Oggetto: Decreto Ministeriale V.I.A. n. DVA-DEC-2011-510 del 13/09/2011 del progetto
“Nuovo elettrodotto a 380 KV in doppia terna Villanova – Gissi ed opere connesse”.
Ricognizione su verifiche documentali e di campo.

RELAZIONE TECNICA

“NUOVO ELETTRODOTTO A 380kV IN DOPPIA TERNA VILLANOVA – GISSI ED OPERE CONNESSE”

[DECRETO V.I.A. N. DVA-DEC-2011-510 DEL 13/9/2011]

• **SOSTEGNO N.14**

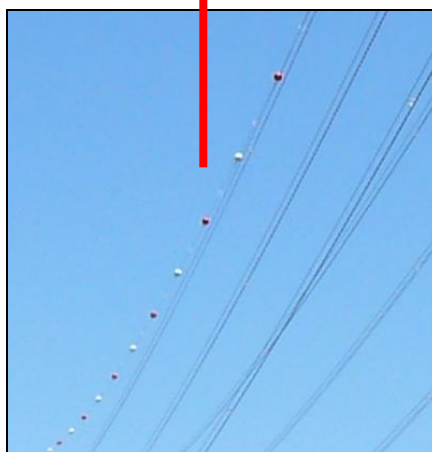
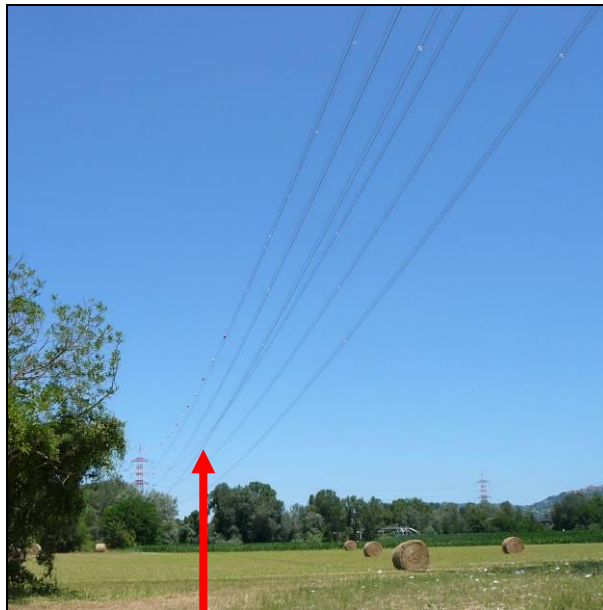
Traliccio oggetto di DIA, spostato di 30 metri perché troppo vicino ad una cabina SNAM.
